RINNOVO DELLA CONCESSIONE MINERARIA MONTE CUCCUREDDE  
PROGETTO DI PROSECUZIONE DELLA COLTIVAZIONE MINERARIA E  
DEL RECUPER AMBIENTALE NEI CANTIERI MINERARI DI CUCCURU  
MANNU E ISPADULEDDAS –COMUNI DI SARULE ED ORANI (NU)

Conferenza di servizi decisoria

Richieste di chiarimenti di cui al verbale del 12 Aprile 2024

Giugno 2024

Figura 2 – sovrapposizione pericolo idraulico del PAI (aggiornamento 2023) con la miniera di Ispaduleddas

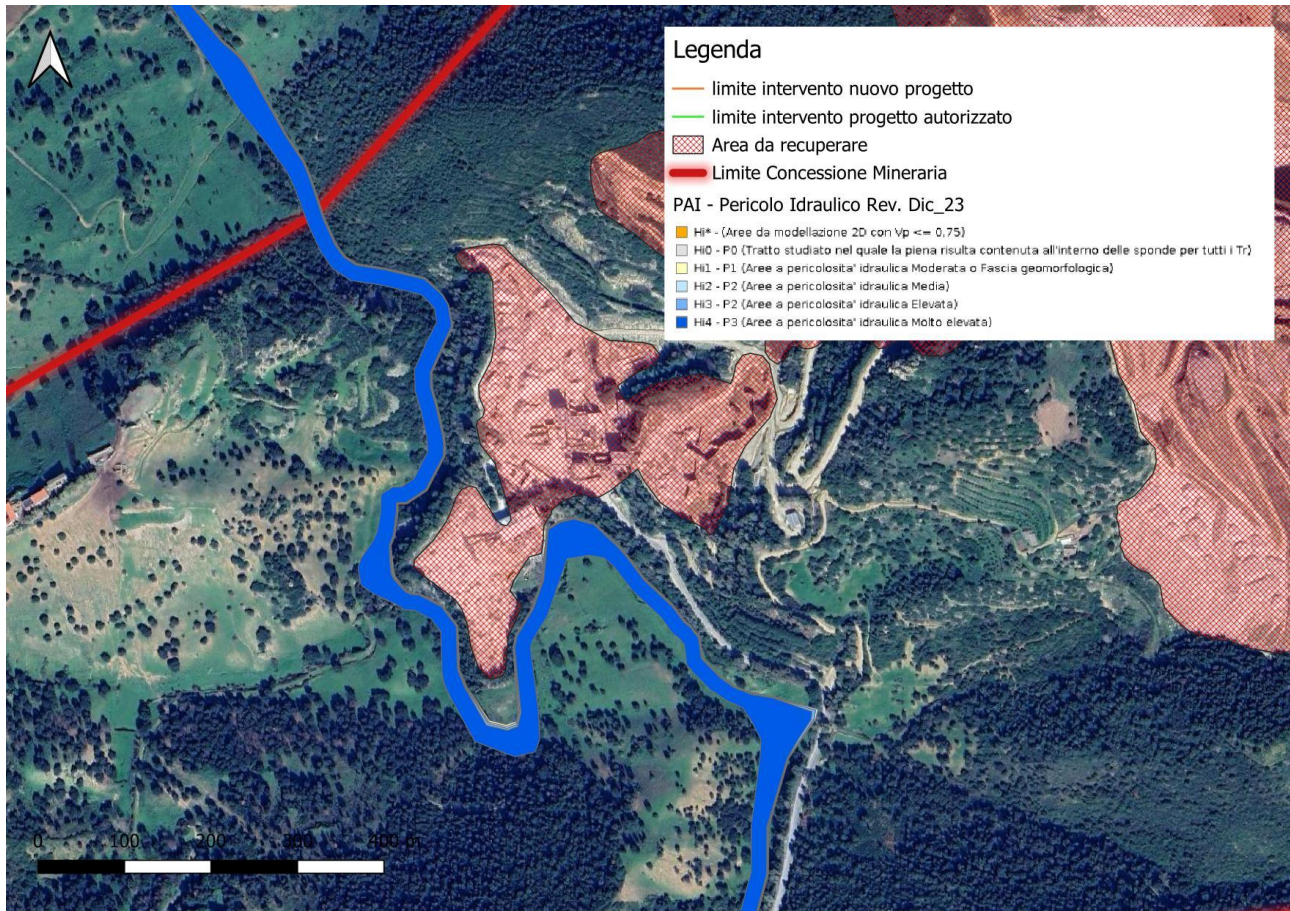
- nota prot. n. 3530 del 08.04.2024 (prot. D.G.A. n. 11360 di pari data), allegata al presente verbale, con la quale la Direzione Generale Agenzia Regionale del Distretto Idrografico della Sardegna comunica che «Dall'esame della sovrapposizione dell'intervento con il reticolo idrografico ufficiale ai fini PAI è emerso che, il cantiere Ispaduleddas, in Comune di Orani, è attraversato da alcuni elementi idrici dello stesso reticolo denominati: Fiume 194800, 091061 Fiume 99331, 091061 Fiume 109723, oltre ad alcune aste dell'IGM scala 1:25.000. Inoltre l'intervento ricade in area di pericolosità idraulica Hi4 del fiume Trainu e Sos Coronas.

[...] nel caso in cui gli interventi in esame ricadessero all'interno delle fasce di Horton ex art. 30 ter delle N.A. del P.A.I., e tale ordine di Horton fosse superiore a 2, sarà necessario redigere uno studio idrologico-idraulico volto a determinare le effettive aree di pericolosità idraulica molto elevata (Hi4), elevata (Hi3), media (Hi2) e moderata (Hi1), da trasmettere a questo Ufficio per la relativa istruttoria.

Il cantiere di Ispaduleddas è attraversato da alcuni elementi idrici del reticolo ufficiale del PAI. In particolare nel cantiere estrattivo si ha la sovrapposizione del reticolo denominato: Fiume 194800, 091061 Fiume 99331, 091061 Fiume 109723. L'articolo 30 ter del PAI al comma 2 indica che per gli interventi da realizzare all'interno della fascia di rispetto è necessario eseguire uno studio idrologico-idraulico volto a determinare le aree a pericolosità idraulica molto elevata (Hi4), elevata (Hi3), media (Hi2) e moderata (Hi1).

Sempre per il comma 2 del medesimo articolo viene indicato che tale studio è obbligatorio per i tratti di ordine maggiore di 2.

Figura 3: Riu Binzas e miniera di Cuccuru Mannu

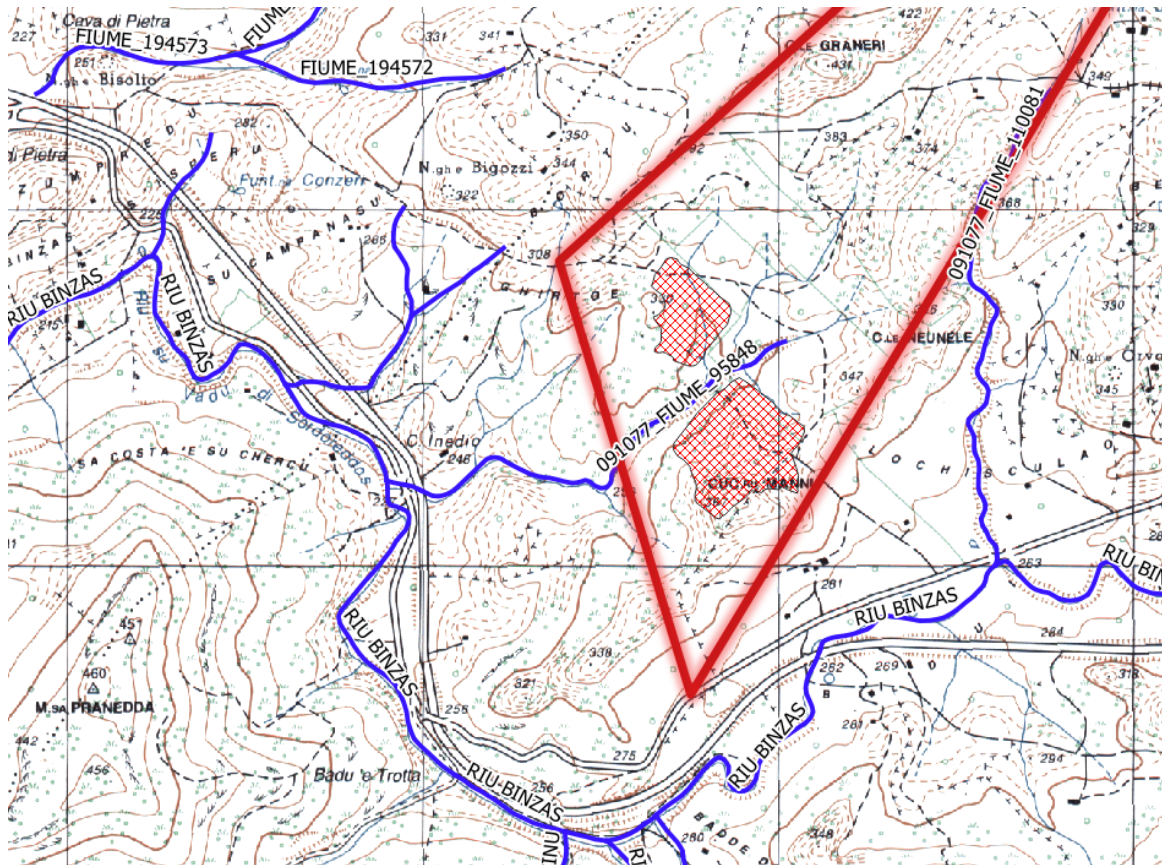
Per quanto attiene al Cantiere di "Cuccuru Mannu" ubicato in Comune di Sarule [...] è stata rilevata l'interferenza delle relative opere, con un elemento idrico dell'IGM oltre che con il Riu Binzas.

Per quanto riguarda la segnalazione relativamente alla interferenza con il Rio Binzas, si segnala che tale corso d'acqua si trova ad una distanza minima superiore ai 400 m.

Figura 5 – sovrapposizione pericolo geomorfologico del PAI (aggiornamento 2023) con la miniera di Ispaduleddas

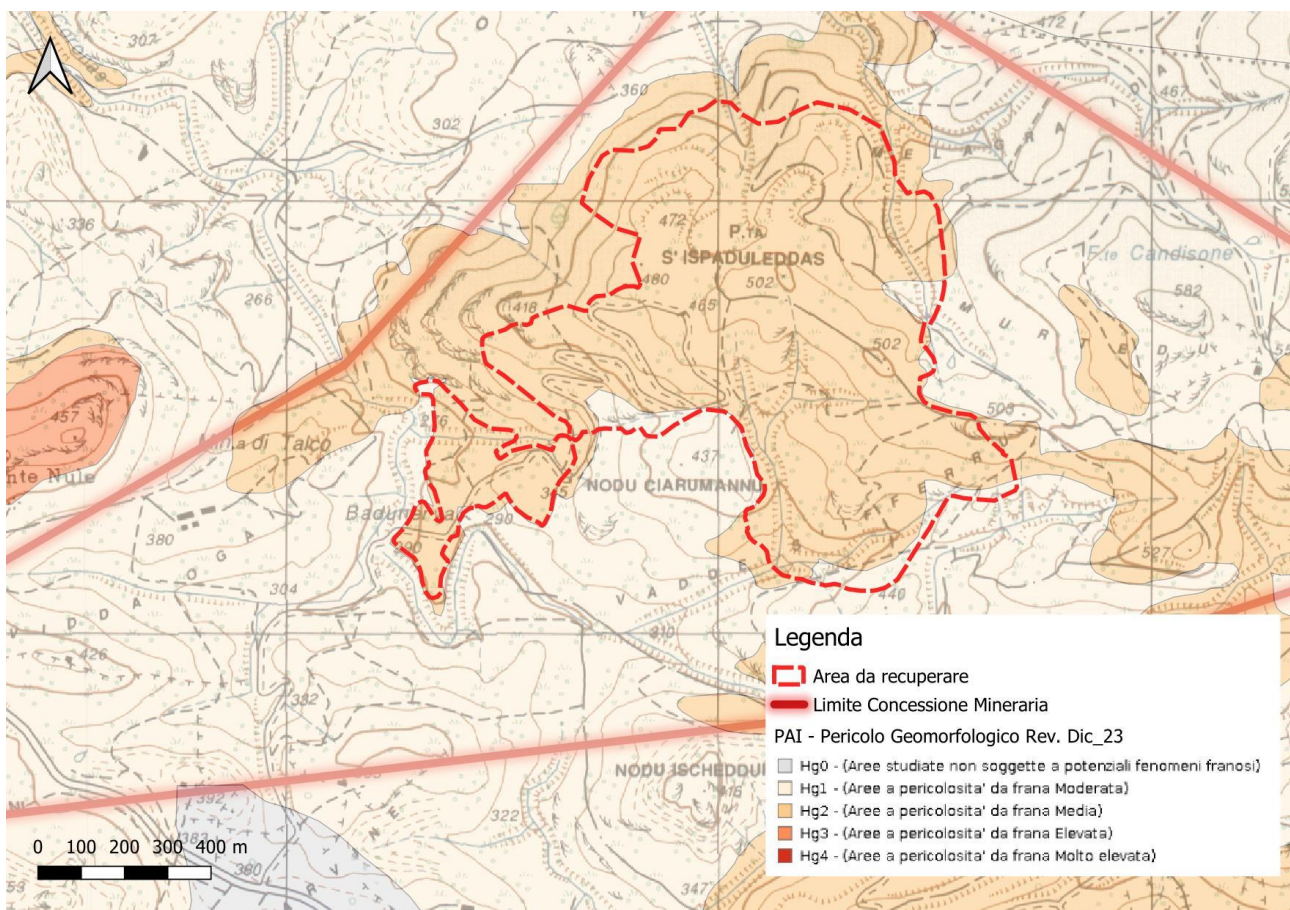
Dall'esame della sovrapposizione dell'intervento con la pericolosità da frana vigente, il Cantiere Ispaduleddas ricade in area di pericolosità Hg2 del PAI vigente.

Si precisa tuttavia che, parte dell'area di cantiere ricade in area di pericolosità Hg3, così come individuata nei risultati preliminari dello studio di variante generale del PAI - frane, di cui alla Deliberazione del Comitato Istituzionale n. 18 del 27.12.2022.

Si fa presente che la miniera ricade in area di pericolosità Hg2 e non risultano presenti aree in Hg3. Al riguardo si segnala che nella Figura 5 è riportato il layer WMS scaricato dal seguente link: <https://www.sardegnageoportale.it/webgis2/sardegnamappe/?map=pai>

Come si può vedere da in figura, l'intera area della miniera è classificata in classe di pericolosità Hg2.

Figura 6: aree di ampliamento di scavo e limiti di intervento nuovo e vecchio progetto

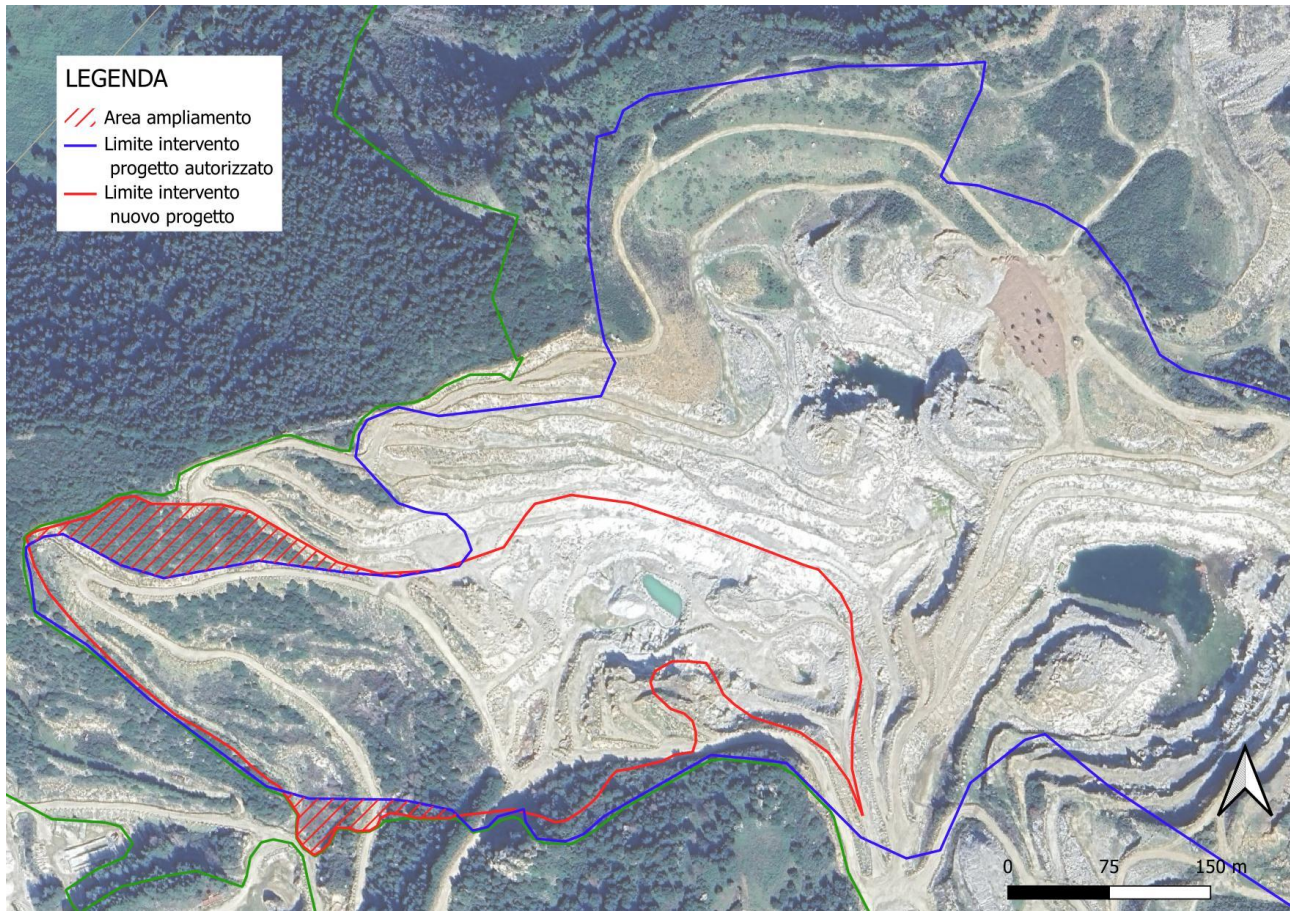
la Proponente ha trasmesso le planimetrie (compresa quella di inquadramento nel P.P.R.) dei cantieri minerari riportanti la sovrapposizione delle aree di coltivazione del progetto autorizzato e di quelle previste nel progetto oggetto della presente procedura. A tal proposito si rileva che tali aree non sembrano coincidere con quelle riportate negli shape file consegnati. Inoltre, dalla nuova sovrapposizione, non è chiaro quali siano le nuove aree che, secondo quanto riportato dalla Proponente, dovrebbero avere una superficie complessiva di 24.000 m<sup>2</sup>;

Le aree riportanti il progetto autorizzato e il progetto oggetto della presente procedura sono state inviate in formato pdf e non corrispondono come forma e superficie a quelle inviate precedentemente in formato shape. Questo perché le aree in pdf evidenziano le zone di effettivo intervento nel vecchio e nel nuovo progetto, mentre lo shape inviato riguarda l'involuppo della miniera attuale e non ha connotazione di indicazione progettuale.

Nella relazione di coltivazione, era stato indicato che si inseriva una nuova porzione di ca. 24.000 mq. Da più approfondite valutazioni in ambiente GIS è stato possibile verificare che la superficie reale di ampliamento dello scavo ammonta complessivamente a ca. 10 000 mq.

Figura 8: sovrapposizione del reticolo idrografico regionale (con indicazione della fascia di rispetto di ampiezza = 10 m) sulla planimetria di progetto del cantiere di Cuccuru Mannu

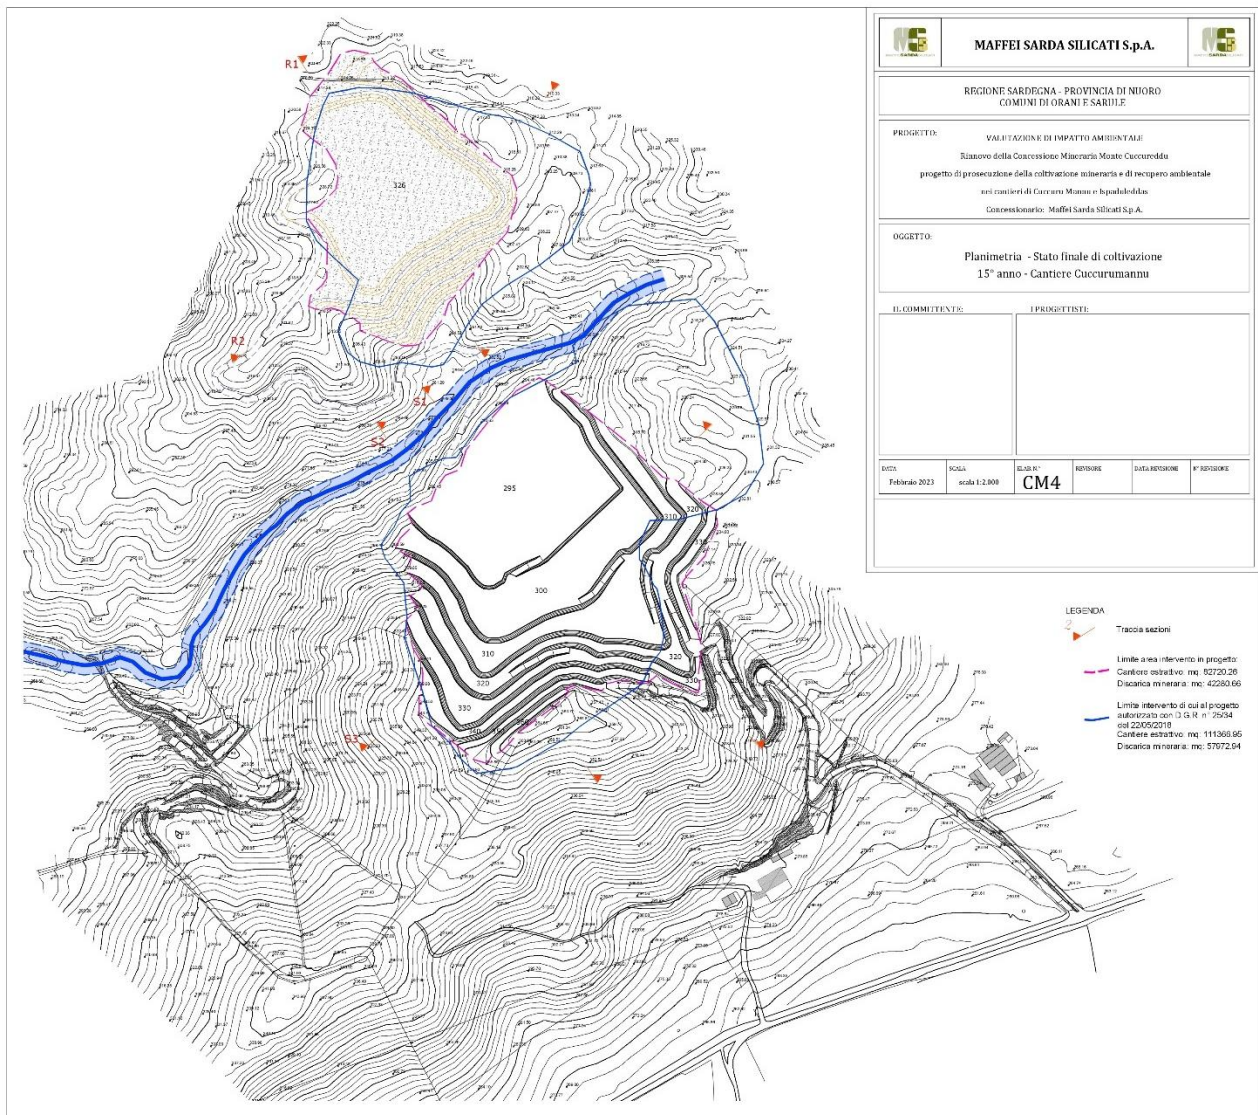
si riportano le osservazioni del consulente geologo, dott. Alessandro Forci: sia il cantiere di Ispaduledas sia quello di Cuccuru Mannu insistono su elementi del reticolo idrografico ufficiale della Regione Sardegna che, seppur non studiati dal PAI, sono classificati come elementi a pericolosità idraulica molto elevata di tipo Hi4 come stabilito dall'art. 30 ter delle NA del PAI. Lo stesso articolo istituisce delle fasce di prima salvaguardia che non sono rappresentate all'interno degli elaborati progettuali. Più in generale non sembra essere stata esaminata l'interferenza dei lavori minerari con gli elementi del reticolo idrografico. Lascia forti perplessità soprattutto l'utilizzo dell'area di impluvio come area di abbancamento degli sterili per il cantiere di Cuccuru Mannu;

Per quanto riguarda il cantiere di Cuccuru Mannu si precisa che l'unico elemento del reticolo idrografico della Regione Sardegna è l'elemento indicizzato con il numero 091077\_FIUME\_95848 e è esterno sia al cantiere di scavo, sia alla discarica mineraria (v. Figura 8). Si può quindi concludere che l'interferenza tra l'attività estrattiva e il corso d'acqua è nulla.

Giustamente viene sollevata la problematica dell'interferenza tra la discarica in progetto e l'impluvio dove essa verrà realizzata. Al riguardo occorre considerare quanto segue:

- anche il progetto già autorizzato prevede la realizzazione della discarica nella stessa posizione;
- la discarica mineraria di cui al presente progetto è sensibilmente ridotta come dimensioni e di conseguenza occupa una porzione di territorio decisamente inferiore;

- il materiale che la costituisce è detrito di roccia di scarto di varia pezzatura, con abbondanza di grossi blocchi, per cui la sua permeabilità è elevata e favorisce il rapido assorbimento dell'acqua meteorica che percolando al suo interno finirà per defluire all'interfaccia tra riporto di blocchi di scarto e substrato roccioso in posto, di fatto esattamente come avviene ora;

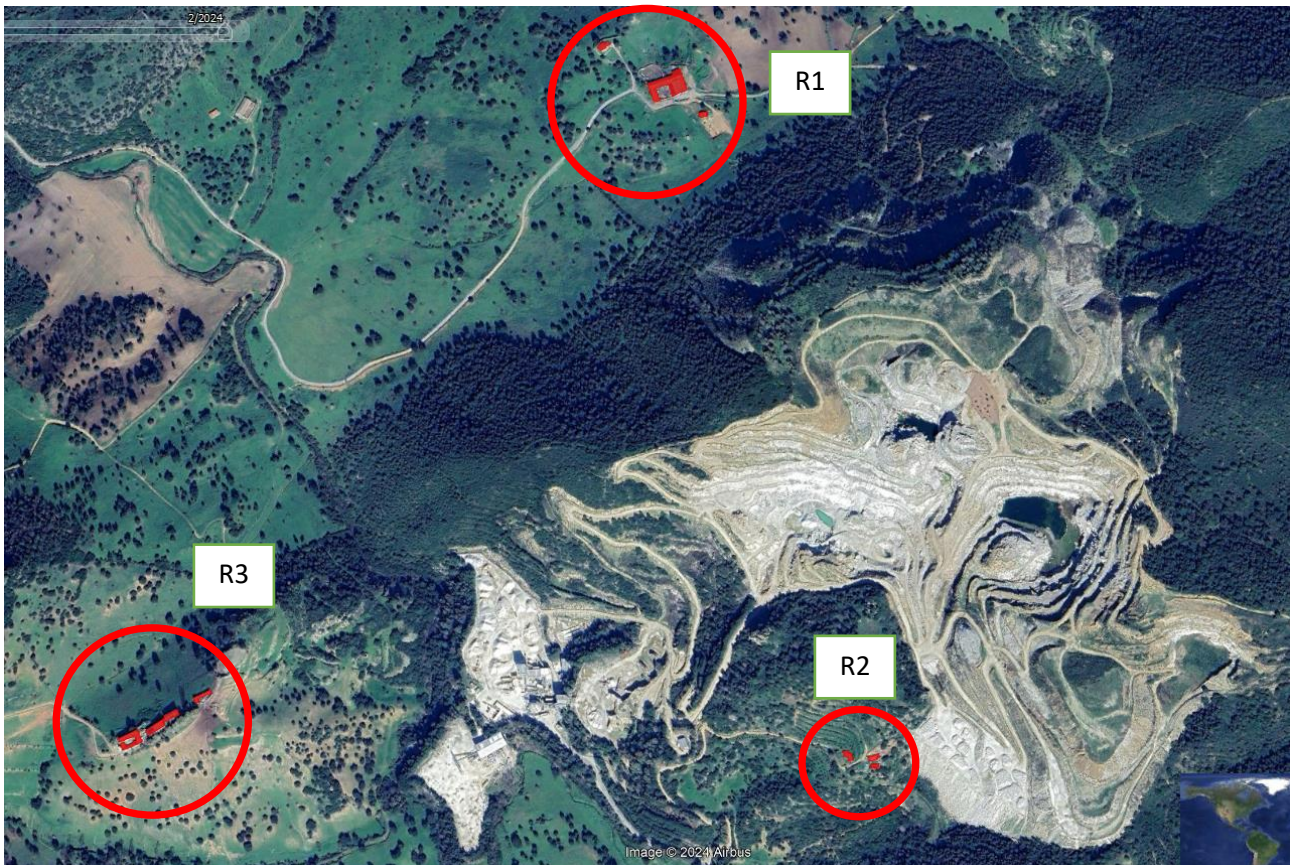
in riferimento all'Analisi Costi Benefici, si riportano le osservazioni del consulente, dott. Mario Palomba: le integrazioni includono, nella tavola riepilogativa, i costi di impatto ambientale sulle matrici suolo, paesaggio e acustico. Tuttavia non è possibile riscontrarne la correttezza non essendo stato rappresentato lo sviluppo dei calcoli e descritti i criteri estimativi adottati. Non viene sviluppata l'analisi economico finanziaria dell'alternativa zero di cui al punto 3 della richiesta di integrazioni. Non sono state inoltre previste opere di compensazione.

Con riferimento ai calcoli relativi alla componente **impatto visivo** è stato adottato il costo medio a ettaro di 263 €, indicato per l'Italia nello studio europeo *"The Value of Agricultural Landscape"*. Il valore, riferito all'anno 2009 è stato attualizzato con "Rivaluta" all'anno 2023 per un valore attualizzato di 339,8 €/ha. Per tener conto dell'impatto visivo, in via cautelativa, si considera l'estensione massima dei cantieri (75 ha), compresi gli scavi futuri e senza tener conto del contributo positivo determinato dalle aree già ripristinate.

Impatto visivo = 339.8 €/ha x 75 ha = 25.485 € (arrotondato a 26 k€ in analisi costi benefici).
